Oggetto: Progetto definitivo/esecutivo degli interventi di manutenzione straordinaria serbatoio "Fontanone" nel Comune di Vergiate (VA) – Via Cascina Nuova”
Convocazione Conferenza di servizi decisoria in forma semplificata ed in modalità asincrona ai sensi degli art. 14 e segg. - Legge n. 241/1990 e ss.mm.ii.

Oggetto: “Progetto definitivo/esecutivo degli interventi di manutenzione straordinaria serbatoio “FONTANONE” nel Comune di Vergiate (VA) – via Cascina Nuova”.
Conferenza dei Servizi decisoria in forma semplificata ed in modalità asincrona ai sensi degli art. 14 e segg. – legge 241/90 e ss.mm.ii.

Oggetto : D.g.r 5714/2021. Progetto definitivo/esecutivo degli interventi di manutenzione straordinaria serbatoio "Fontanone" nei pressi di via Cascina Nuova in Comune di Vergiate (VA) – Parere Conferenza di Servizi decisoria in forma semplificata ed in modalità asincrona ai sensi degli art. 14 e segg. - Legge n. 241/1990 e ss.mm.ii.

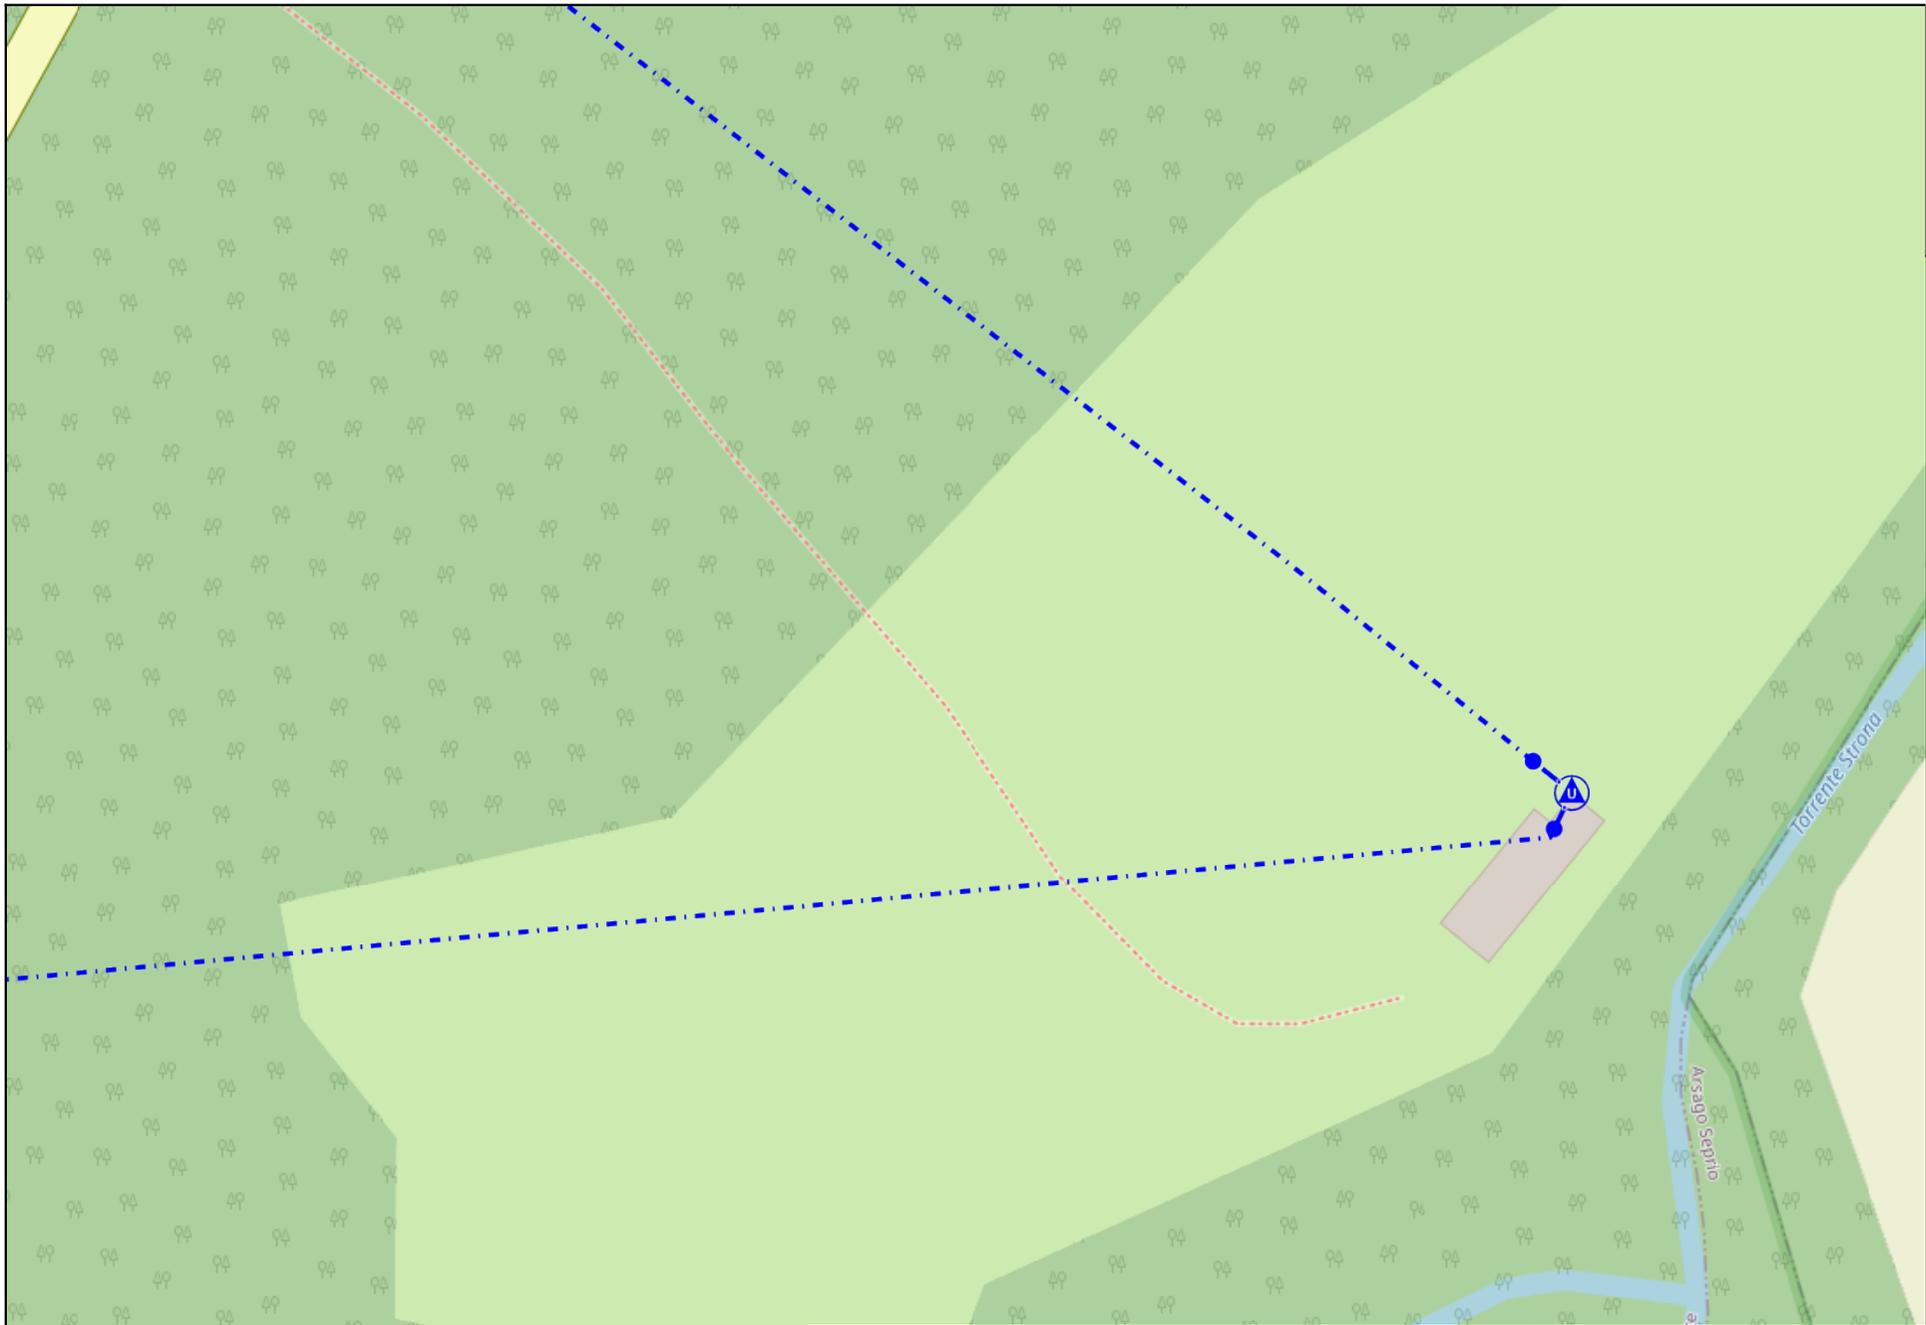
In merito all'oggetto segnaliamo che nell'area di cantiere interessata dal progetto in oggetto sono presenti, e interferiscono con l'opera di nuova realizzazione, nostri impianti in Media Tensione, eserciti a 15 kV. A fronte di tale situazione si rende necessario pianificare la risoluzione delle summenzionate interferenze. Specifichiamo che tale piano potrà essere reso operativo solo a fronte dell'inoltro di una vostra richiesta di preventivo per spostamento impianti, che potrete richiedere tramite PEC da inviare all'indirizzo e-distribuzione@pec.e-distribuzione.it, con la conseguente valorizzazione economica del contributo a vostro carico, pertanto ci rendiamo da subito disponibili ad incontrare, presso tavoli dedicati, il personale tecnico da voi incaricato, per accogliere le osservazioni di merito e valutare eventuali ulteriori proposte.

Cogliamo l'occasione per informare che il tracciato dei nostri impianti presenti nell'area di cantiere, a voi trasmesso in allegato, è da ritenersi indicativo e rappresenta lo stato attuale delle reti esistenti, e che tutti i nostri elettrodotti, nonché tutti gli accessori ed impianti ad essi collegati, sono costantemente in esercizio alla tensione 15000V e possono dunque costituire pericolo mortale per chiunque si avvicini, li danneggi, o comunque ne venga accidentalmente a contatto, pertanto, prima dell'avvio di qualsiasi attività in prossimità degli stessi, vi invitiamo a prendere contatti con i nostri uffici territoriali competenti (riferimento Zanotti Giovanni, tel. 329.4107827).

Trasmettiamo in allegato lo stato di fatto ad oggi della rete e-distribuzione.
